IR.7226.5.2021

Siekierczyn, dnia 30 września 2021 r.

Załącznik:  
Opinia w zakresie możliwości technicznych i zasadności lokalizacji projektu zwalniającego w miejscowości: Siekierczyn,  
Zaręba, Wesołowska, Piszców, Rudzica

Lokalizacja nr 10, 11  
Miejscowość Rudzica

"Lokalizacja nr I0, II  
Miejscowość Rudzica

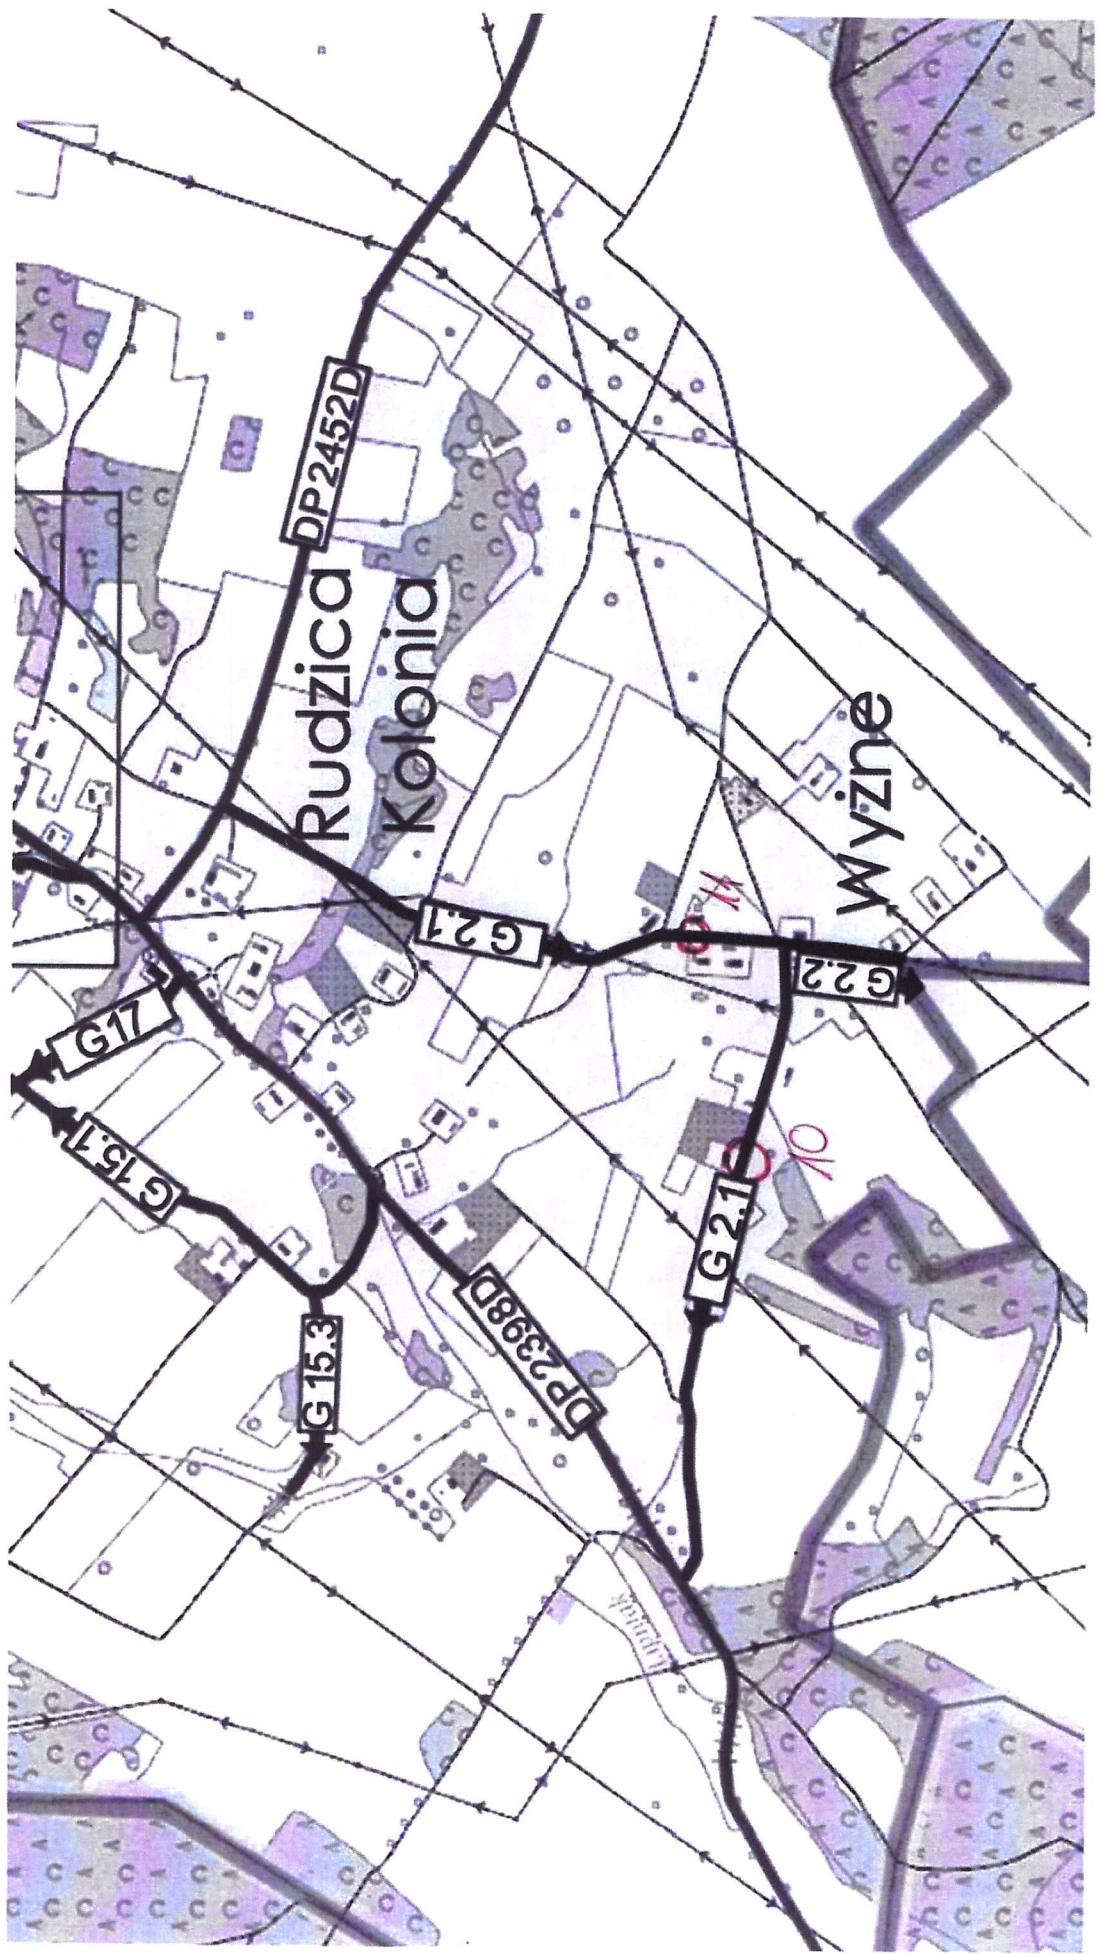
Droga gminna nr 109642D (G2.1) o nawierzchni bitumicznej szerokości 3,5-4,0m, stan techniczny niezadowalający. Drogą kredta o nietypowej szerokości (wymuszająca zwolnienie mijającej się posadzki) z duzymi spadkami podłużnymi oraz tukami ograniczającymi widoczność, a także ze skrzyczowaniami z przebiegiem głownego kierunku pod katem prostym.

Wskazano lokalizacje dwóch progów w rejonie skrzyniowych pełniacych funkcje spowolnienia ruchu. Drogą jest waska, kręta, ze stkąa widocznością, występującą niewidoczną natężenie ruchu problematyczne ze względem na duże spadki terenu, co okresie zimowego może powodować projekty. Ponadto zanotowane w obu lokalizacjach progów zwalniających jest niebezpieczne dla rowerzystów. Lokalizowanie progu przy budynku dodatkowo narazi je na uszkodzenia spowodowane drganiem i groti roszczeńami ze strony "fasciceli".

Wyznaniaie elementów spowalniaczyk ruch na w/w odcinku drogi jest bezzasadne.

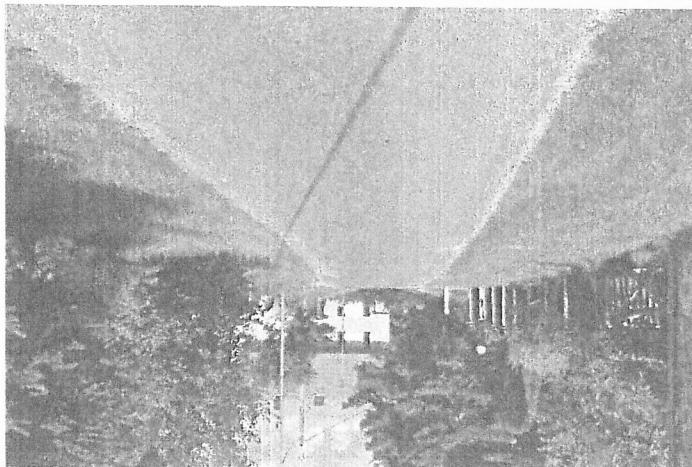
Droga gminna nr 109642D (G2,1) o nawierzchni bitumicznej szerokości 3,5-4,0m, stan techniczny niezadowalający. Droga kretą o nienormatywnej szerokości (wyuszajaca zwolnienie mijaćych sie pojazdów) z duzymi spadkami podłużnymi oraz tukami ograniczającymi widoczność, a także ze skrzyczowaniami przesłejem głownego kierunku pod kątem prostym.

rozczenniamy ze strony Właszciceli.  
lokalizowanej progu przy budynku dodałkowym naraża je na uszkodzenia spowodowane drganiem i grotami  
spadki terenu, co w okresie zimowym może powodować niebezpieczne zdarzenia drogowe.  
Ponadto zamotowanie w obu lokalizacjach progu zwalniających jest problematyczne ze względu na duże  
wysokości, kiedy, ze stąpów widocznością, występuje niskie natężenie ruchu pojazdów.  
Wskazano lokalizację dwóch progów w rejonie skrzyżowania pełniących funkcję spowolnienia ruchu. Droga jest  
wykonanie elementów spowalniających ruch na w/w odcinku drogi jest bezzasadne.
